ADVIES

Registratienummer: 1116
Betreft: Brede galerij als 'niet-besloten' ruimte
Trefwoorden: Bouwbesluit, besloten ruimte, ventilatie, brand
Datum: 1-03-2012
Status: Definitief

**Adviescommissie
Praktijktoepassing
brandveiligheidsvoorschriften**

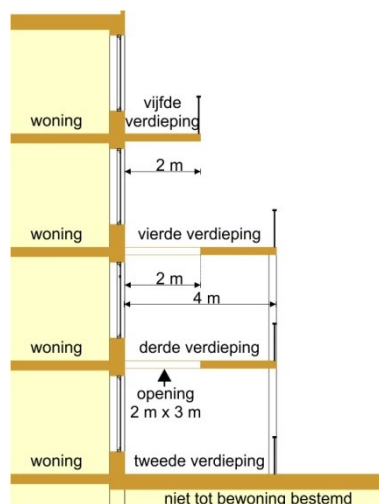
Een bouwvergunning voor een woon-winkelgebouw is verleend onder de voorwaarden dat aangetoond wordt dat de brede galerijen, overeenkomstig artikel 2.169 van Bouwbesluit 2003, bij brand als niet-besloten mag worden beschouwd. Deze galerijen ontsluiten woningen op de 2^{de} t/m 4^{de} verdieping. De galerijen zijn aan één zijde volledig open. De galerijdiepte is groter dan de maximale diepte van een traditionele galerij waarvan in de Nota van toelichting (NvT) bij artikel 2.169 van Bouwbesluit 2003 sprake is. De galerijvloeren van de 3^{de} en 4^{de} verdieping hebben per woning een vide van 2 m x 3 m. Deze vides zijn nodig in verband met de benodigde daglichttoetreding.

De brandweer is van mening dat het zonemodel CFast niet kan worden toegepast voor een niet-besloten ruimte.

- Is met het zonemodel voldoende aangetoond dat de vluchtveiligheid gelijkwaardig is aan wat is beoogd met artikel 2.169?
- Mag de traditionele galerij met een diepte van 1,8 als referentiegalerij dienen voor alle te ontwerpen galerijen?
- Is de in het TNO rapport 97-CVB-R0883 uitgewerkte galerij een uitzondering?

- a. Het zonemodel CFAST is in deze situatie, waarbij grote openingen in de galerijvloeren aanwezig zijn, niet toe te passen. Wel kan een CFD-berekening worden gemaakt. Hierbij dienen zowel de casus als de traditionele galerij met een diepte van 1,8 m (zonder uitstekende rand aan de onderzijde) als bedoeld in de Nota van toelichting bij artikel 2.169 van Bouwbesluit 2003 te worden doorgerekend. Van een veiligheidsniveau als bedoeld in artikel 2.169 van Bouwbesluit 2003 zal sprake zijn wanneer uit

de berekeningen blijkt dat bij de casus in ten minste eenzelfde aantal gevallen als bij de traditionele galerij, vluchten vanaf woningtoegangsdeuren mogelijk is zonder dat de zichtlengte voor lichtgevende voorwerpen minder is dan 30 m.

- b. De traditionele galerij met een diepte van 1,8 m (zonder uitstekende rand aan de onderzijde) als bedoeld in de Nota van toelichting bij artikel 2.169 van Bouwbesluit 2003 mag als referentiegalerij dienen voor alle te ontwerpen galerijen.
- c. De galerij die is uitgewerkt in TNO rapport 97-CVB-R0883 als voorbeeld A1 is geen uitzondering, en voldoet aan de functionele eis (artikel 2.169 Bouwbesluit 2003). De als voorbeeld A2 behandelde galerij in hetzelfde rapport voldoet echter niet aan de functionele eis.
